改善箇所説明図

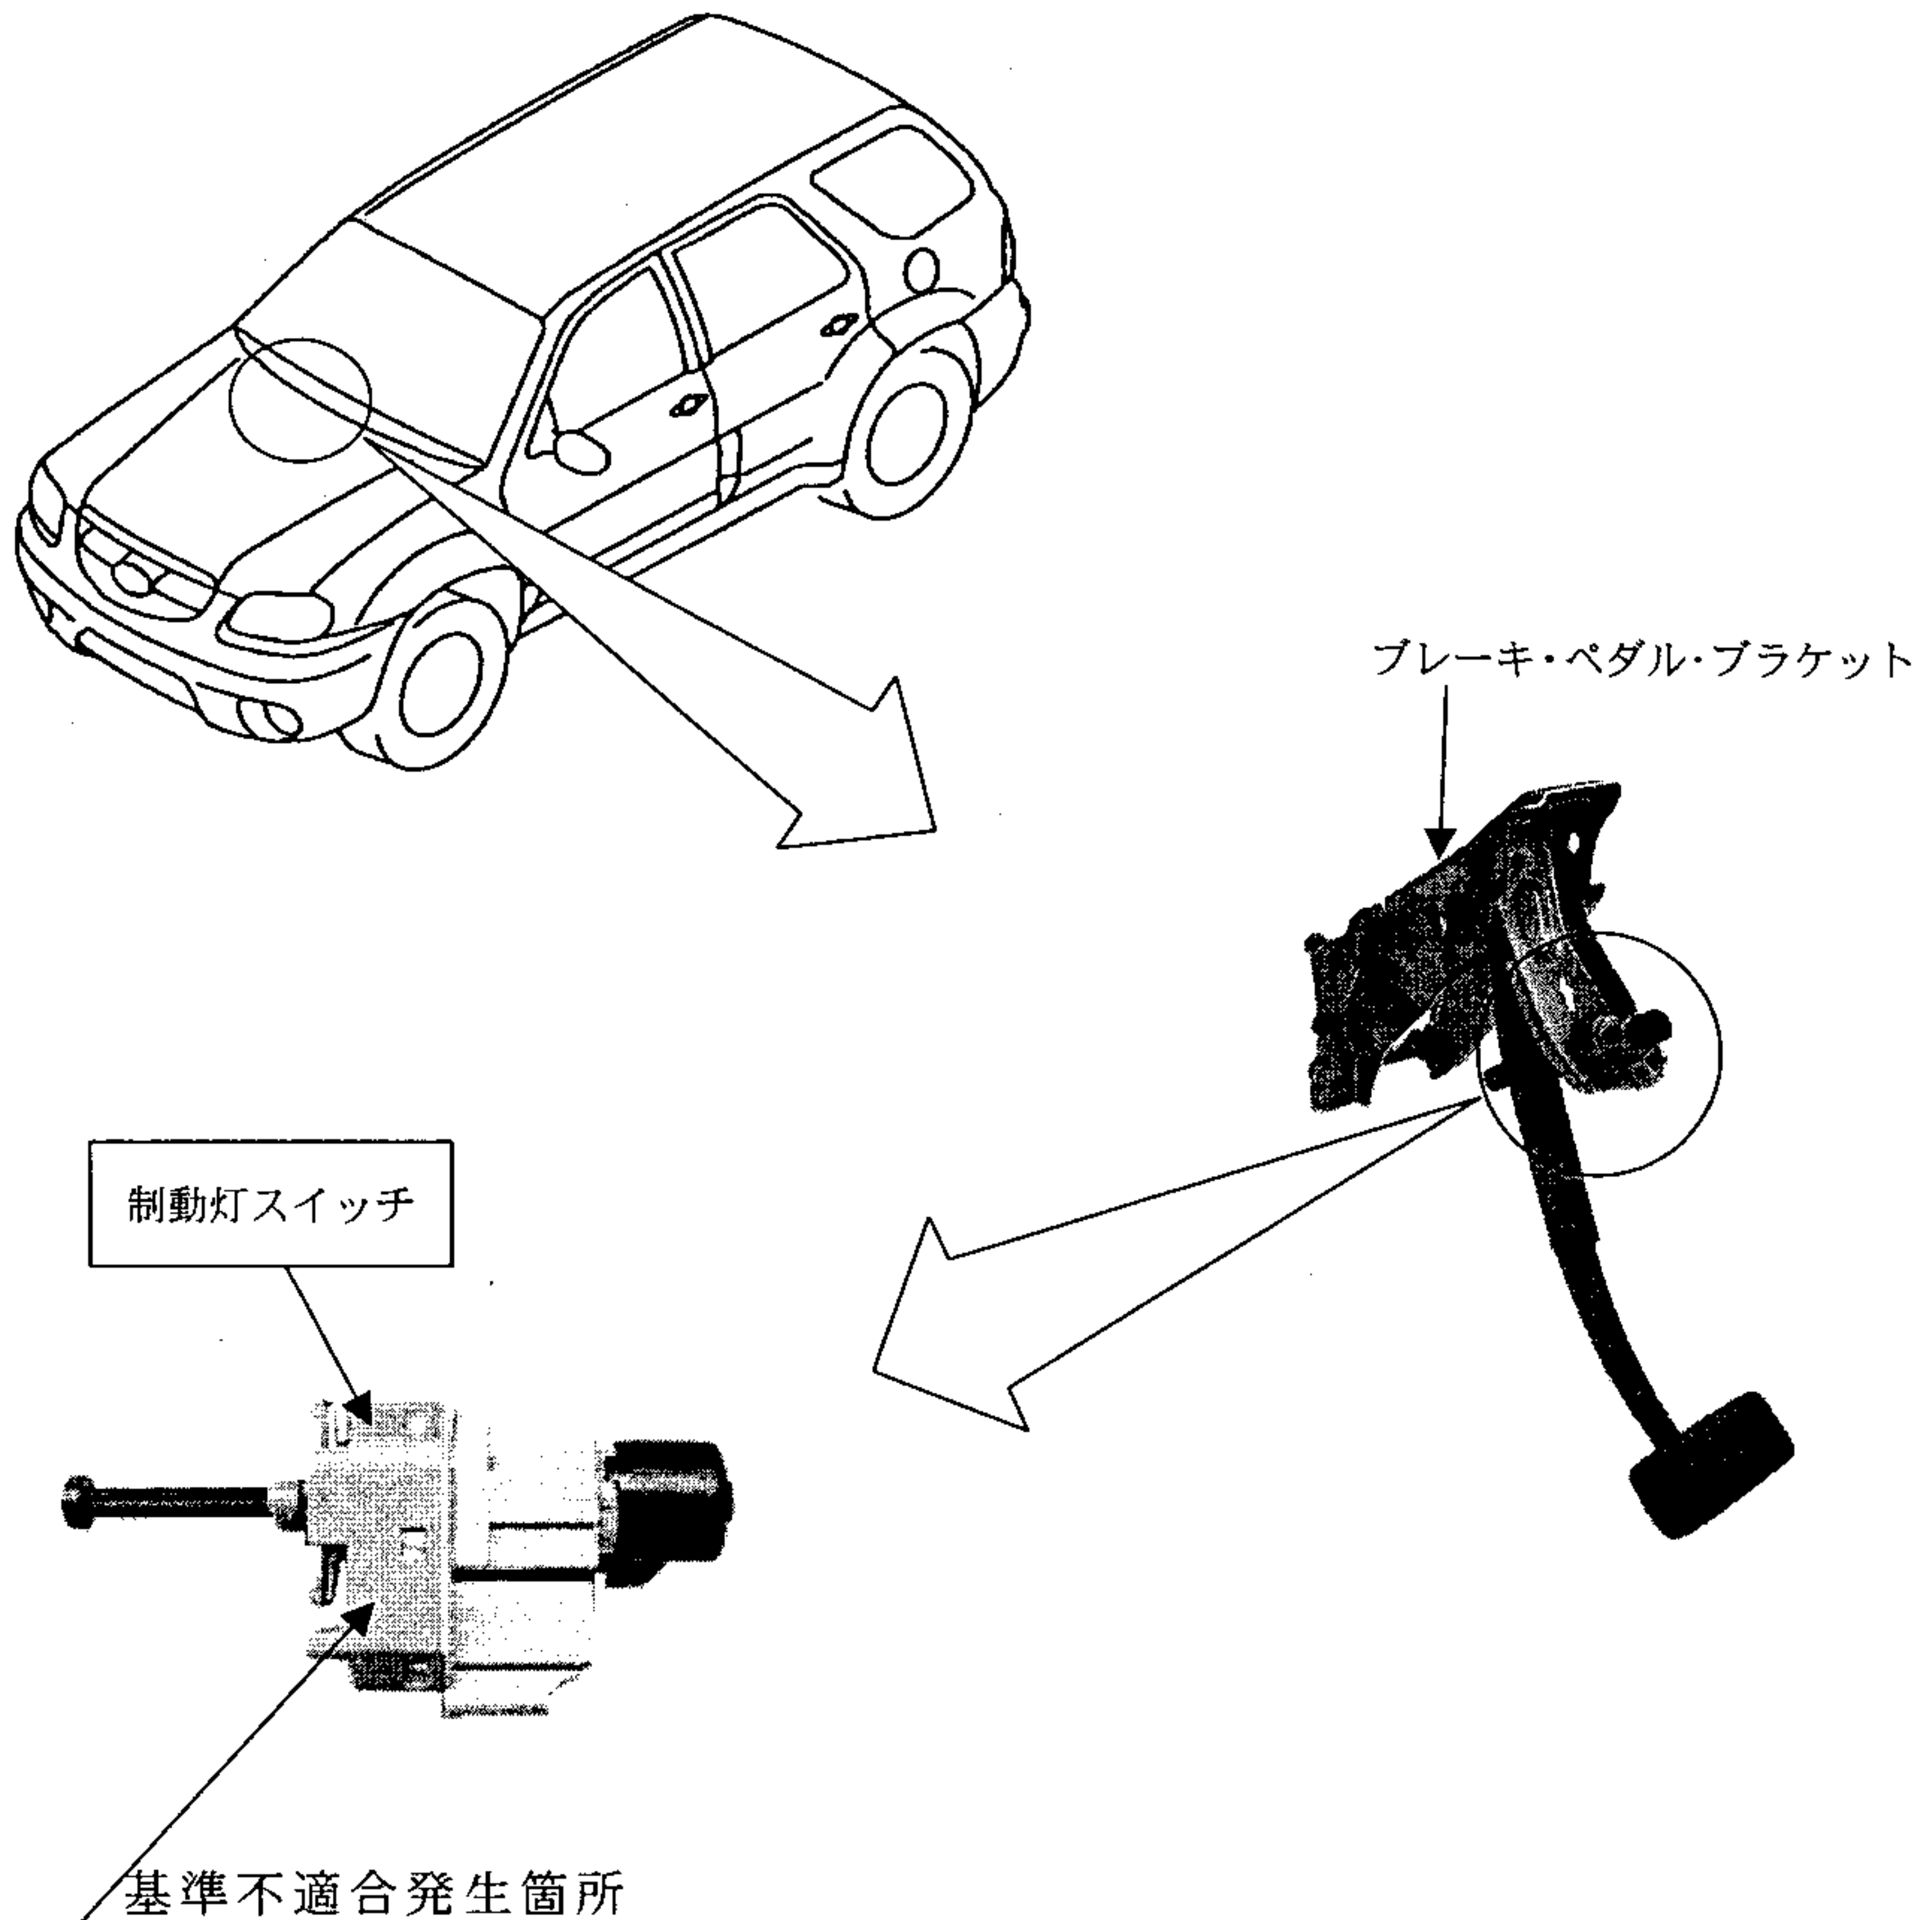
灯火装置において、ブレーキ・ペダル・ブラケットをプレス加工する際に使用するオイルが当該ブラケットの窪みの部分に溜まったものがあり、そのままの状態で使用すると、溜まったオイルが制動灯スイッチの接点部に浸入し炭化することにより、接点の導通が不良となって制動灯が点灯しなくなるとともに自動変速機のシフトロック機能が解除できなくなるおそれがある。

全車両、ブレーキ・ペダル・ブラケット周辺に付着したオイルを拭き取るとともに、当該スイッチを新品に交換する。

識別：制動灯スイッチに黄ペイントを塗布する。
